Ministero dell' Ambiente e della Sicurezza Energetica

Parere n. 263 del 08/02/2024

Progetto	<p>Istruttoria di Valutazione Impatto Ambientale</p> <p><i>Progetto di un impianto fotovoltaico della potenza complessiva pari a 23,83 MW e delle opere di connessione alla RTN, da realizzarsi nei Comuni di Cellere (VT), in località Monte Marano, e di Valentano (VT), in località Roggi</i></p> <p>ID_VIP: 7627</p>
Proponente	ByoPro Dev 3 S.r.l.

Fig. 2. Una delle tre siepi perimetrali previste - "Tavola Dettaglio Mitigazioni - VIA.TAV 25" del Gennaio 2023

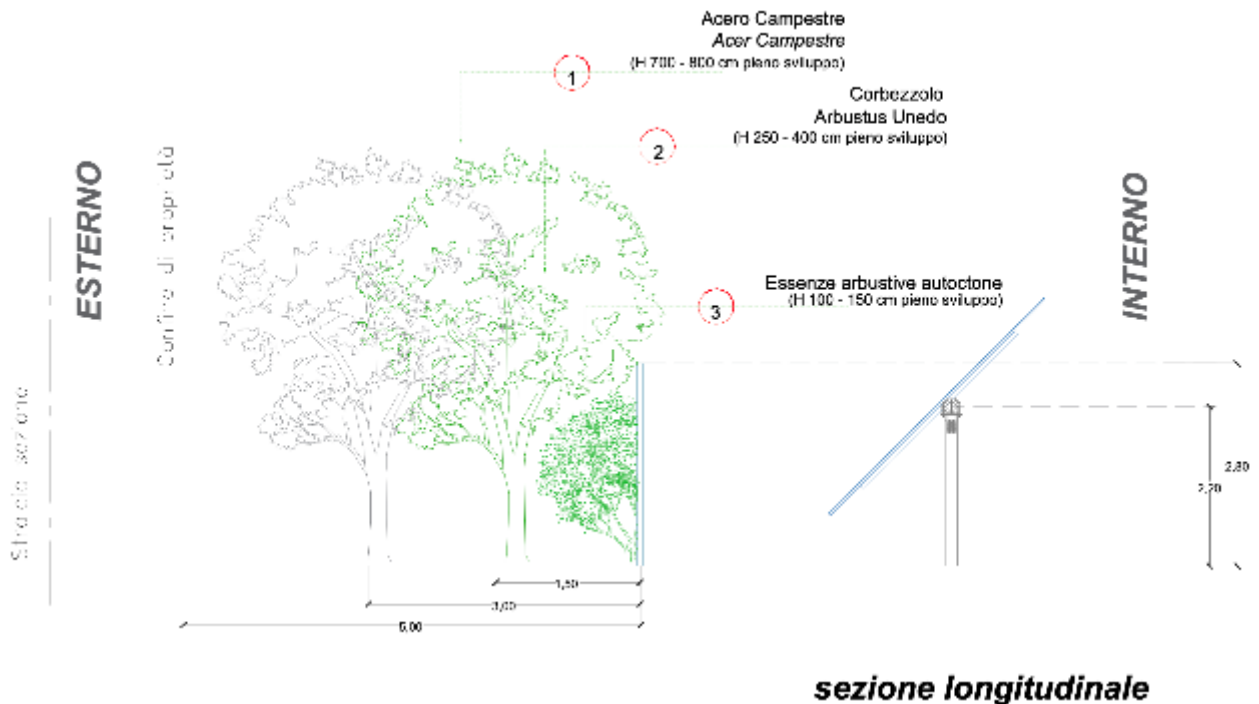
La Commissione chiede altresì che in progettazione esecutiva nel nuovo layout di cui al paragrafo III.3 del presente parere, sia prevista una fascia perimetrale esterna lungo tutto il perimetro delle 3 distinte aree, dell'ampiezza 5 metri, pluristratificata e plurispecifica, composta da specie arboree, arbustive e suffrutuose appartenenti alla serie della vegetazione spontanea tipica del territorio (escludendo pertanto, ad esempio, il Lauroceraso, *Prunus laurocerasus*), evitando il sesto di impianto regolare e facendo particolare riferimento alle specie della vegetazione potenziale naturale dell'area vasta. Il progetto della siepe deve comprendere anche

le attività previste per l'irrigazione di soccorso, la sostituzione delle fallanze e l'eliminazione delle specie alloctone per tutta la durata di funzionamento dell'impianto. La siepe deve essere realizzata contemporaneamente alla realizzazione dell'impianto, e deve essere preservata alla sua dismissione. Condizione Ambientale n. 3.

A tal proposito si ricorda che la piantagione delle specie arboree ed arbustive da impiantare nella fascia di mitigazione a coronamento di tutto il perimetro verrà posta ad una distanza dal confine stradale non inferiore alla massima altezza raggiungibile per ciascun tipo di essenza a completamento del ciclo vegetativo e comunque non inferiore a 6 mt ai sensi del D. Lgs 285/1992 e dell'art. 26 comma 6 del Regolamento di Esecuzione e di attuazione del nuovo Codice della strada reg. 495/92; saranno altresì fatte salve ulteriori prescrizioni in merito alle distanze minime di sicurezza previste da regolamenti regionali/provinciali/comunali da abitazioni, strade vicinali, capannoni agricoli. Condizione ambientale n. 3.

Fig 4: Impianti FER in VIA Nazionale nel raggio di 5 km, rielaborazione Commissione

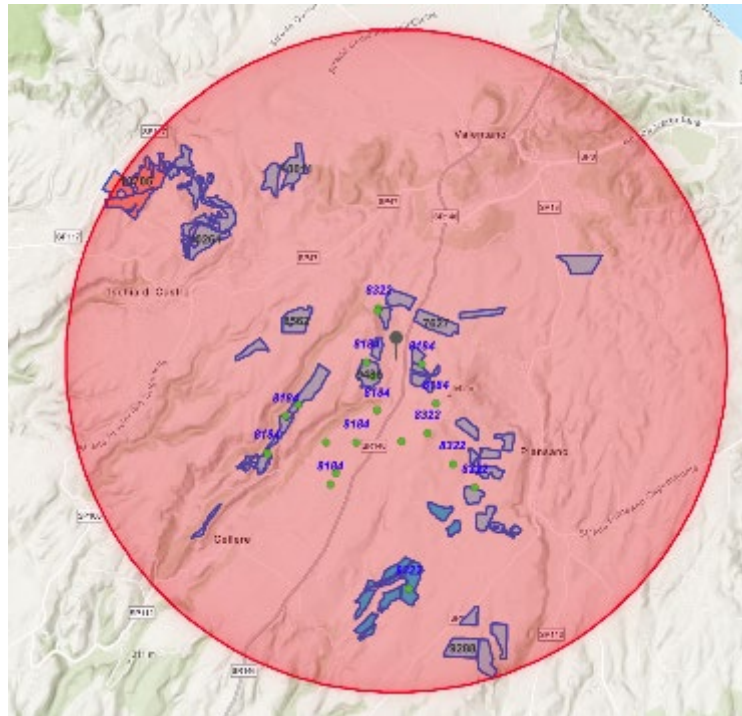
La Commissione, in ragione di quanto sopra, vista la presenza dei numerosi impianti esistenti e degli impianti in procedura di VIA che insistono nell'arco dei 5 chilometri dall'impianto, ritiene che l'impatto di cumulo sulla biodiversità, paesaggio, uso del suolo sia rilevante creando disturbo nella percezione del grande territorio aperto con ampie vedute, dall'evidente connotazione agricola; la compresenza di numerosi impianti FER con strutture, recinzioni, cabine, pali e sistemi antintrusione snaturano l'area interessata, trasformandola di fatto da area agricola naturale ad area infrastrutturata, contribuendo a consumare e precludere la fruizione di questi territori rurali.

La Commissione, per mitigare i significativi effetti di cumulo e le interferenze sopra descritte, chiede che in progettazione esecutiva venga presentato un nuovo layout di impianto in cui sia previsto che la fascia perimetrale esterna costituita da siepe ed arbicoltura larga 5 m (che il Proponente vuol realizzare con specie riconducibili a Carpino Bianco -*Carpinus betulus*, Acero campestre -*Acer campestre*, Cotonastro -*Cotoneaster franchetii*, Lauroceraso -*Prunus laurocerasus*, Corbezzolo -*Arbutus unedo*, Mirto -*Myrtus communis*, Bosso nano -*Buxus pumila nana*) da siepe pluristratificata e plurispecifica, composta da specie arboree, arbustive e suffruticose appartenenti alla serie della vegetazione spontanea tipica del territorio, evitando il sesto di impianto regolare e facendo particolare riferimento alle specie della vegetazione potenziale naturale dell'area vasta. L'eventuale riduzione di potenza complessiva dell'impianto che si verrà in tal modo a determinare a causa dello stralcio di una parte dei pannelli potrà essere compensata con l'utilizzo di moduli più performanti rispetto a quelli previsti nel progetto. La Commissione ritiene che l'ampliamento della fascia perimetrale e conseguente rimodulazione del layout d'impianto, contemperino efficacemente l'esigenza di produzione di

energia da fonte rinnovabile (i cui quantitativi non mutano) con l'esigenza di imporre il minor sacrificio ambientale possibile al territorio interessato sia in termini di sottrazione di suolo - non solo ai fini agricoli ma anche sotto il profilo dell'effetto cumulativo - sia in termini di depauperamento del valore ecologico e paesaggistico dello stesso. Condizione Ambientale n. 3.

Fig. 5: Aree sottoposte a vincolo idrogeologico

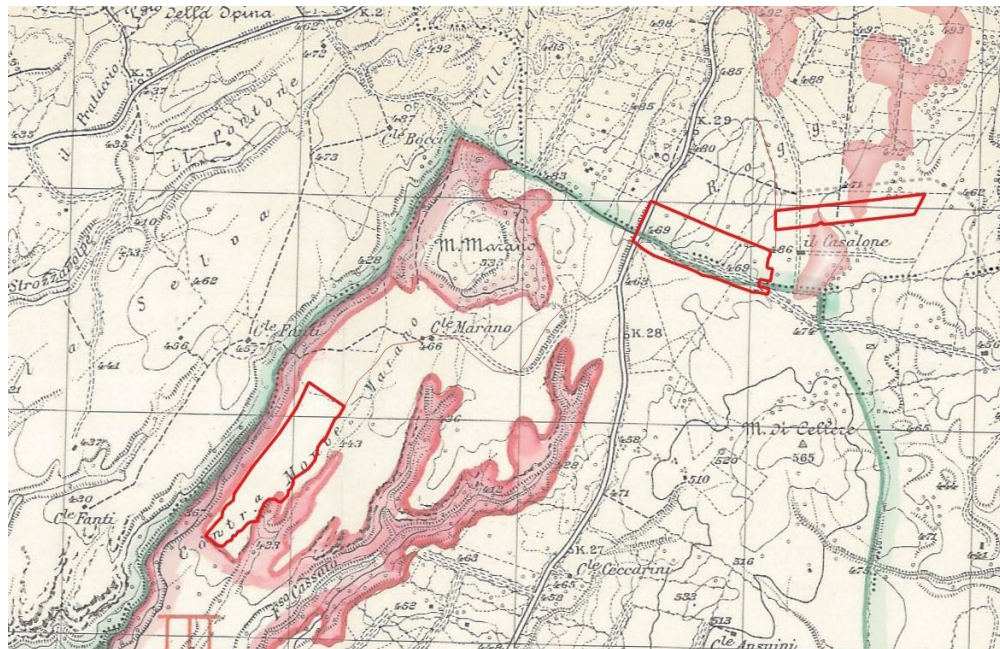
La Commissione ritiene che al fine di contenere gli impatti previsti sulle acque superficiali e sotterranee nella fase di cantiere, esercizio e ripristino dovranno essere rispettate le soluzioni progettuali previste per le quali il Proponente dovrà acquisire l'eventuale parere vincolante dell'Autorità di Bacino Distrettuale dell'Appennino Centrale per interventi ricadenti nell'area di interferenza del cavidotto interrato con il reticolo idrografico ed acquisire il nulla osta della Provincia per l'area a vincolo idrogeologico.
